Technische Information

Modell	Gruppe	Progressiv Nr.	Kampagne Nr.	Datum
458 ITALIA	9	1835	336	August 2010

Betreff: Entlüftungsklappe

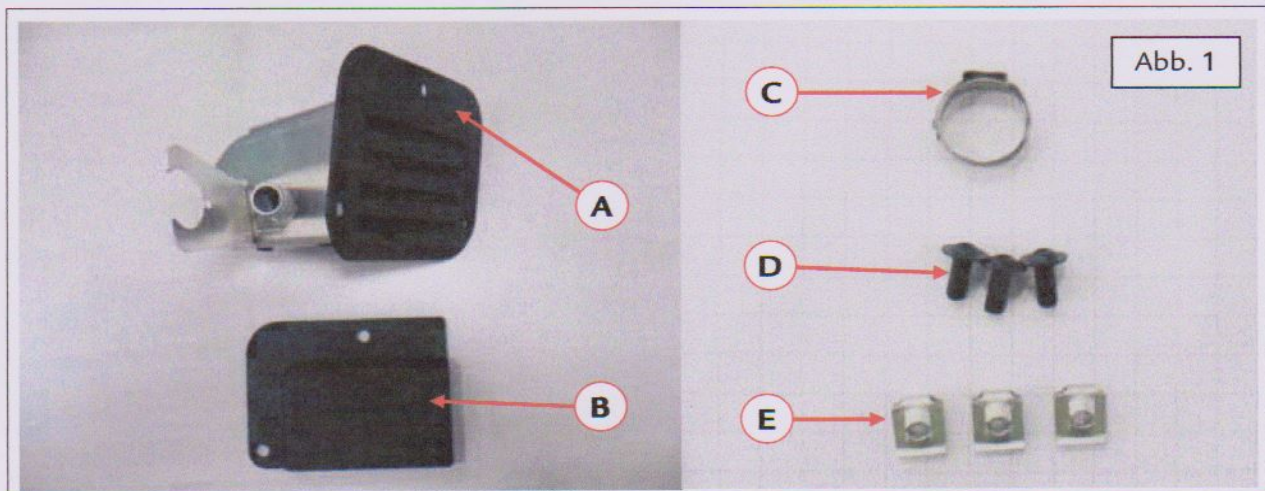
Um diese Maßnahme durchzuführen wird der Kit Entlüftungsklappe Zeichn. Nr. 70001910 benötigt, bestehend aus – Abb. 1:

- (A) 1 Entlüftungsklappe Zeichn. Nr. 83780000
- (B) 1 Abdeckung Entlüftungsklappe Zeichn. Nr. 83003800
- (C) 1 Schelle Zeichn. Nr. 13430770
- (D) 3 Schrauben Zeichn. Nr. 11566224
- (E) 3 Klammern Zeichn. Nr. 14370874

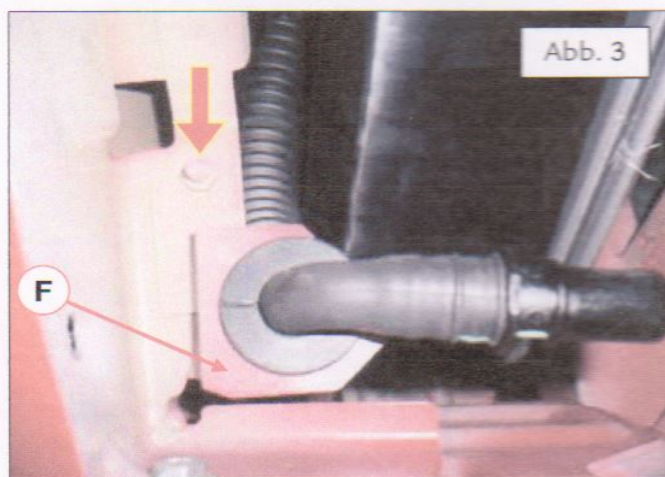
- Das vordere Element der hinteren linken Radführungen abnehmen (wie nach Abschnitt E3.05 Step 3 des Werkstatthandbuchs).
- Die Entlüftungsklappe vom vorderen Element der hinteren Radführung links entfernen – Abb. 2.

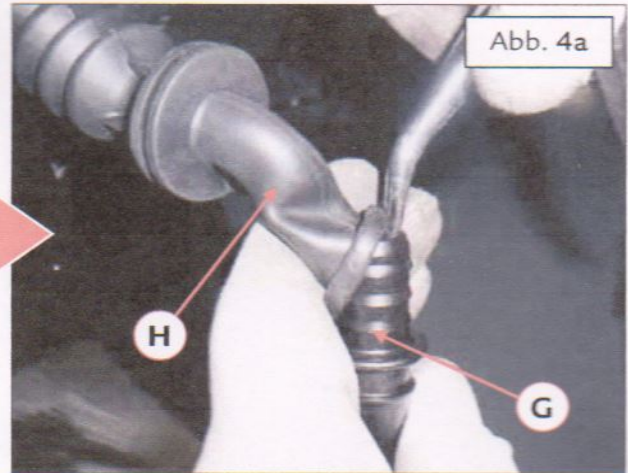
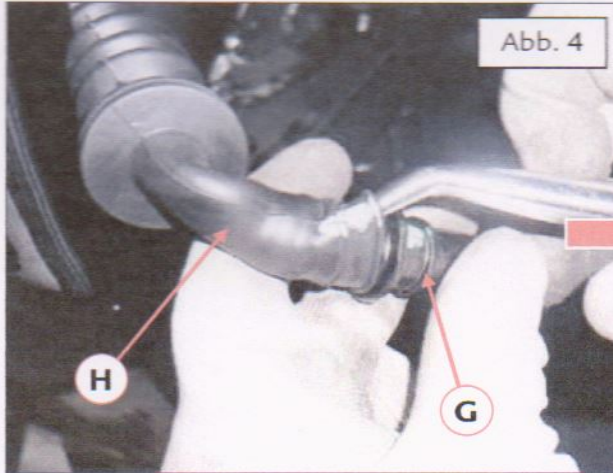
➤ Den Stutzen (G) von der Entlüftungsleitung (H) abnehmen – Abb. 4 und 4a.

NB.: Ein geeignetes, NICHT scharfkantiges Werkzeug verwenden, damit die Gummileitung nicht beschädigt wird.

Den Hebel am Stutzen (G) ansetzen und NICHT an der Gummileitung (H) - Abb. 4 und 4a.

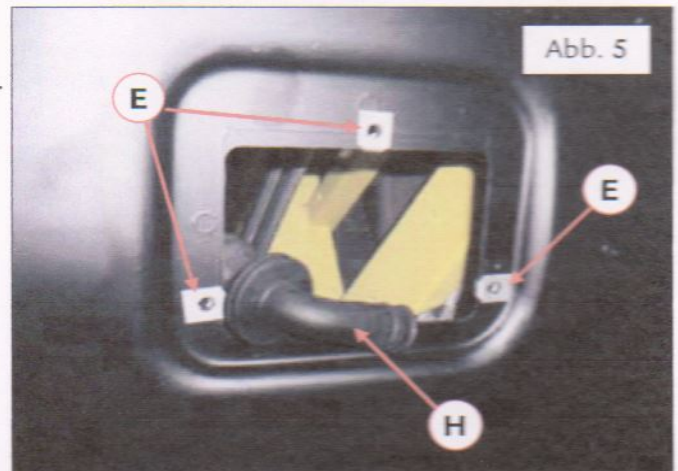
NB.: Darauf achten, dass die Entlüftungsleitung (H) aus dem Sitz der Entlüftungsklappe austreten kann – Abb. 5.

Die 3 Klammern (E) Zeichn. Nr. 14370874 anbringen – Abb. 5.

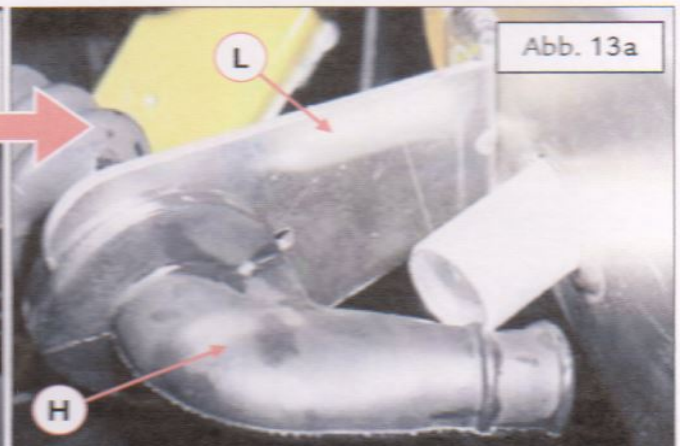
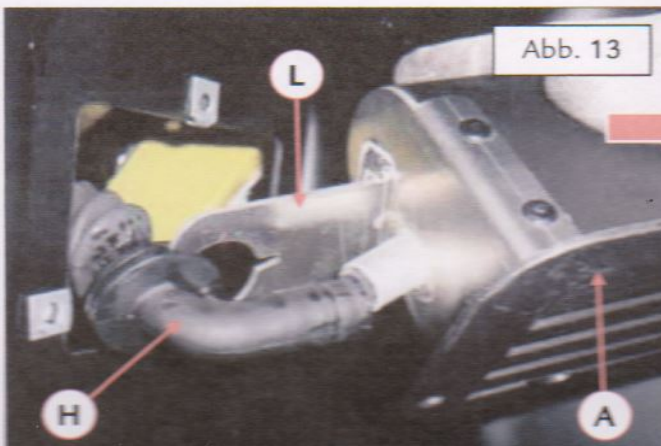
➤ Die Entlüftungsleitung (H) auf dem Bügel (L) positionieren, der sich an der Entlüftungsklappe (A) Zeichn. Nr. 83780000 befindet – Abb. 13 und 13a.

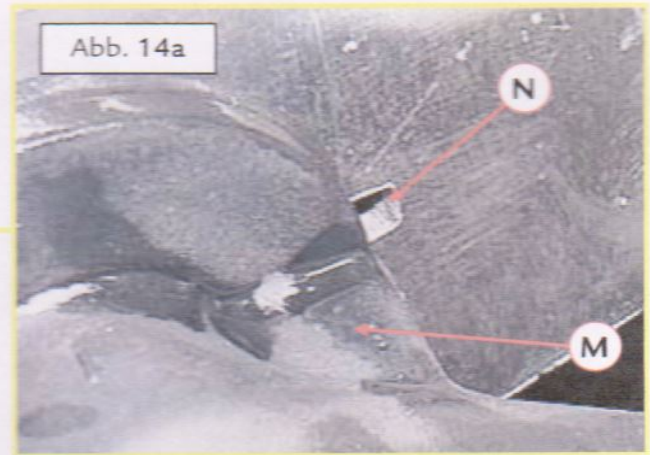
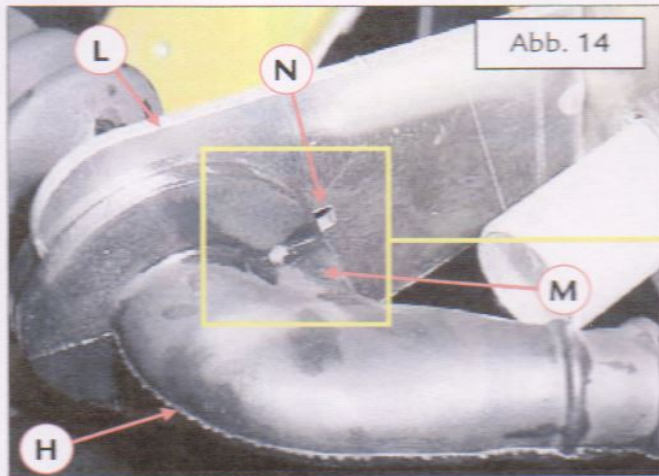
- Darauf achten, dass der Gummizahn (M) der Entlüftungsleitung (H) EXAKT wie in Abb. 14 und 14a dargestellt positioniert ist.

Der Zahn (M) muss sich in Höhe der Öse (N) auf dem Bügel (L) befinden.

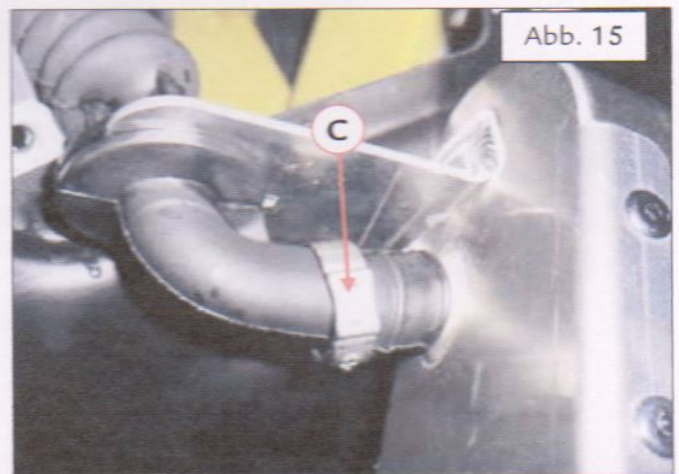
- Die Schelle (C) Zeichn. Nr. 13430770 einfügen und die Entlüftungsleitung auf die starre Leitung der Entlüftungsklappe aufsetzen – Abb. 15.

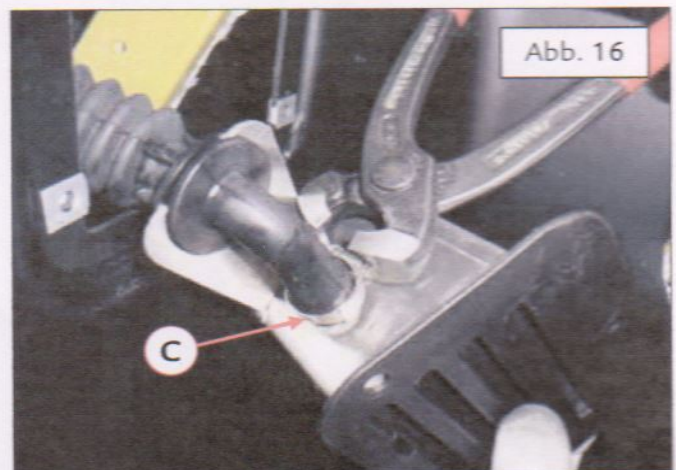
- Die Schelle (C) schließen – Abb. 16.

- Die Entlüftungsklappe in das vordere Element der hinteren Radführung links einfügen, die Schraube (D) Zeichn. Nr. 11566224 einsetzen und sie mit dem Anzugsmoment von 5 Nm Klasse A festziehen – Abb. 17.
